DODATEK Č. 1 SMLOUVY O DÍLO

„Transformace pobytových sociálních služeb Zašová – V. etapa –

CHB Vsetín Rokytnice“

Z m ě n o v ý l i s t

Stavební práce – 1. PP

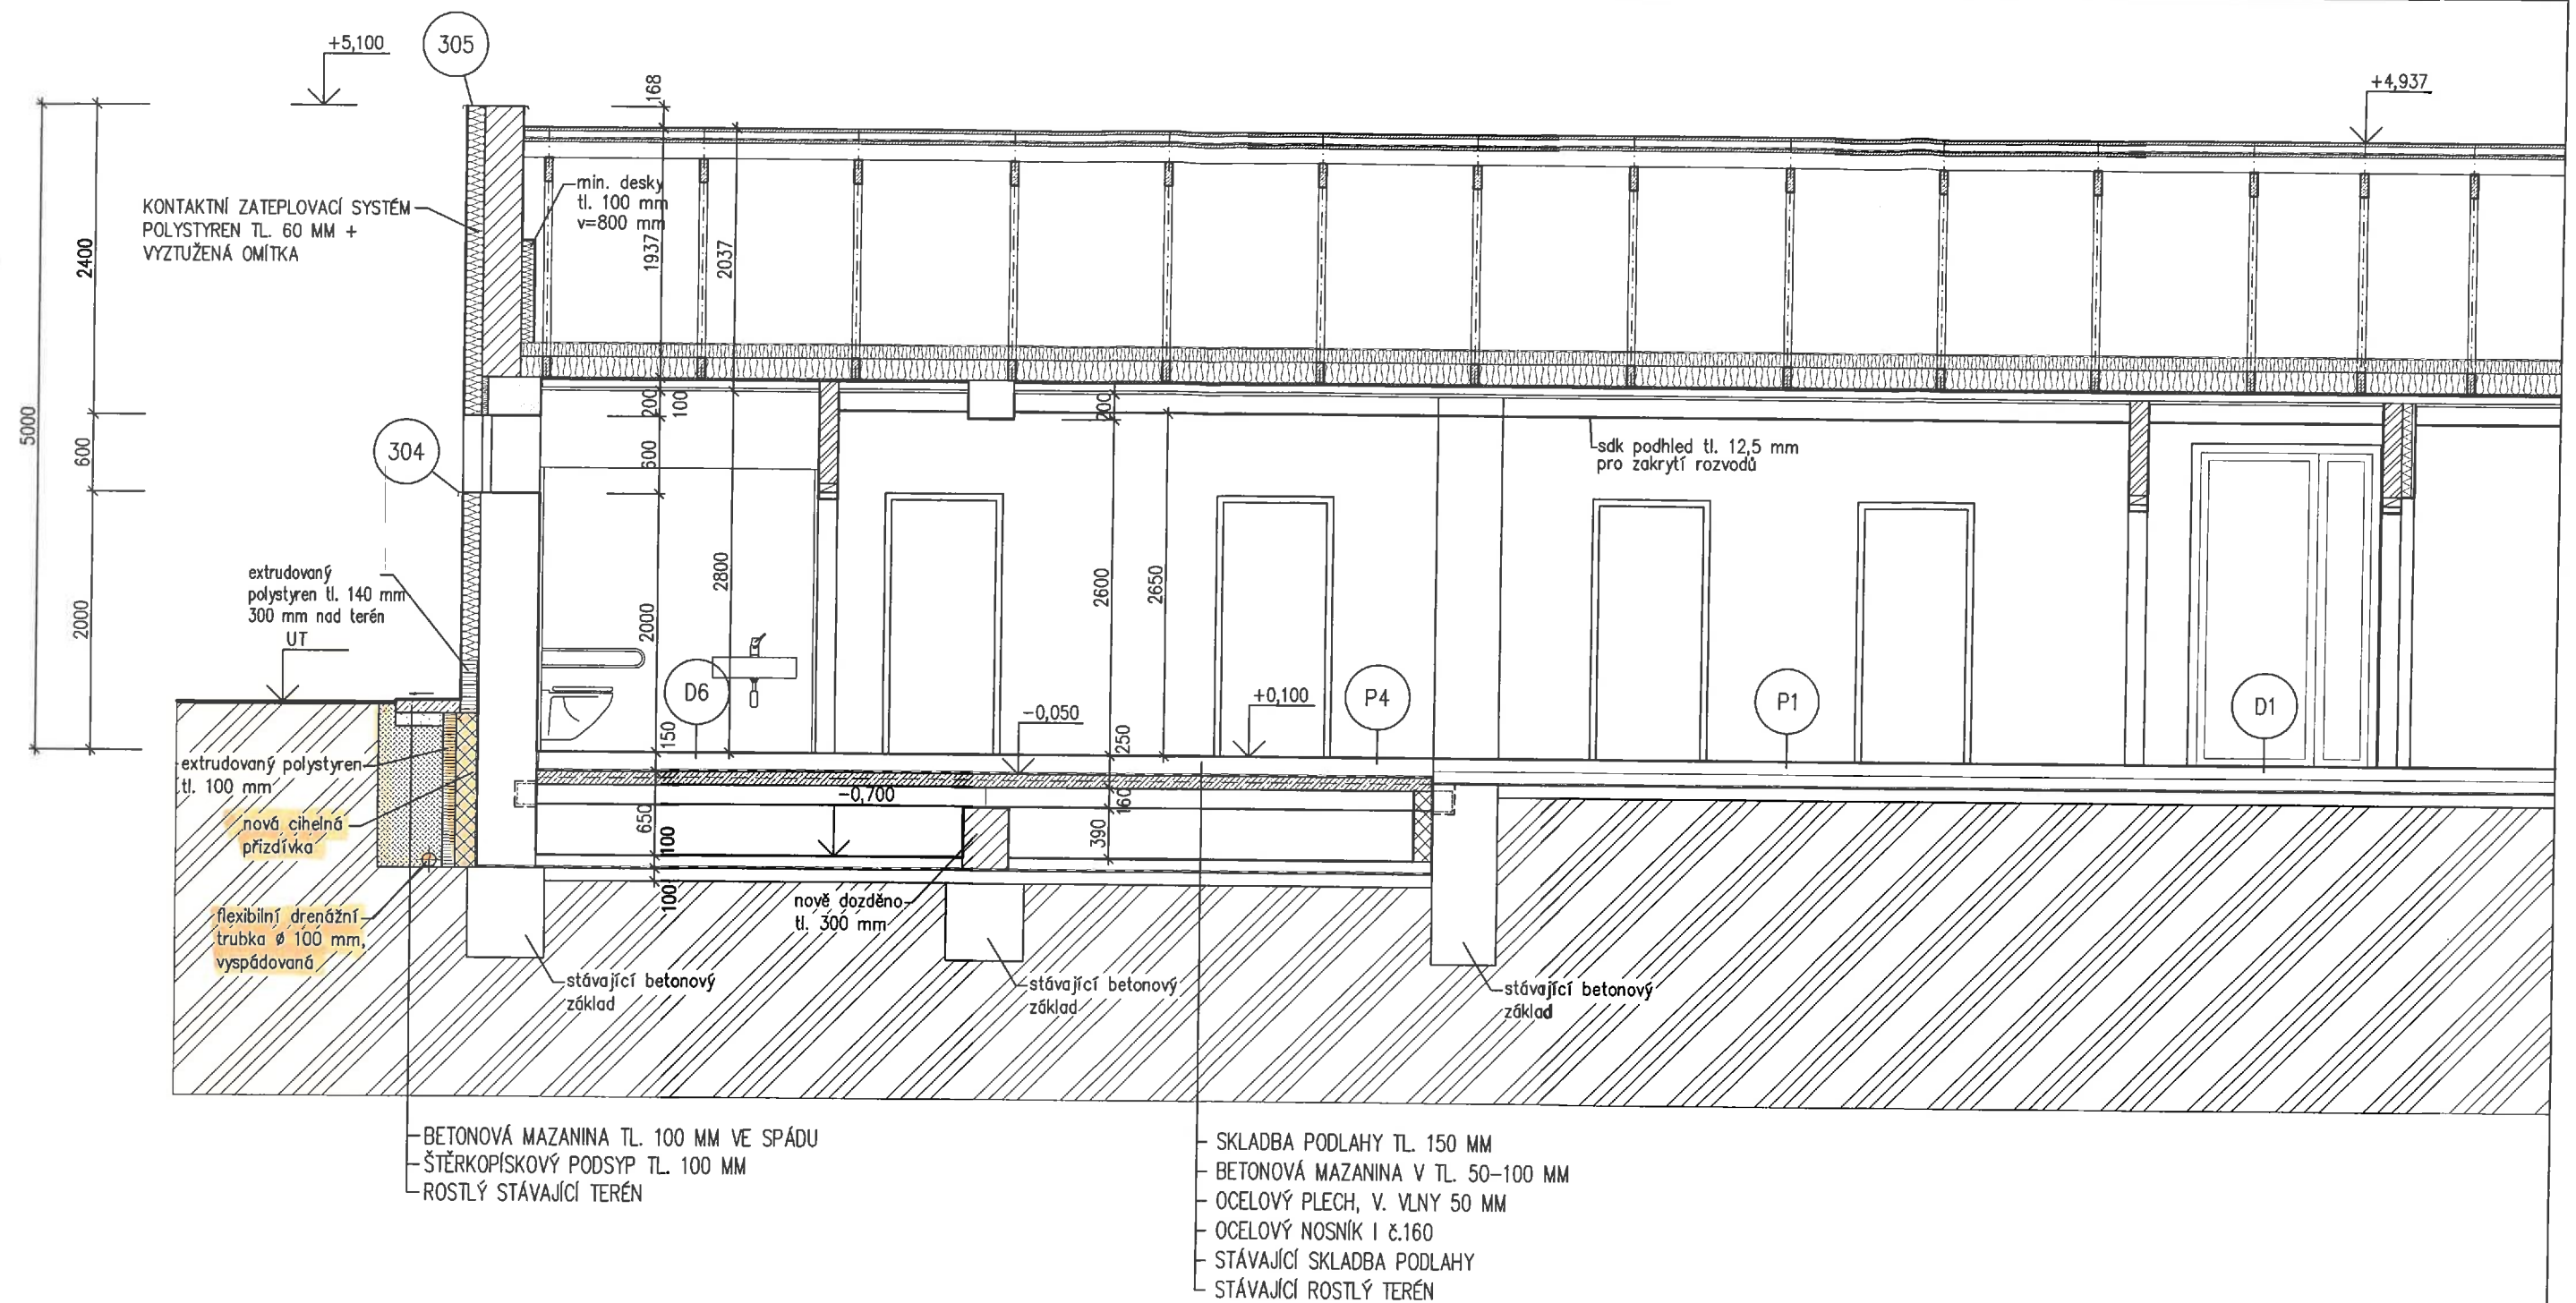
Odtržení schodiště od nosné stěny objektu

- při osekání vnějších obkladů soklu zjištěny praskliny

- prasklina ve vnitřní části (vstup do 1. PP)

Nová vyzdívka nosných stěn pod stropní konstrukci
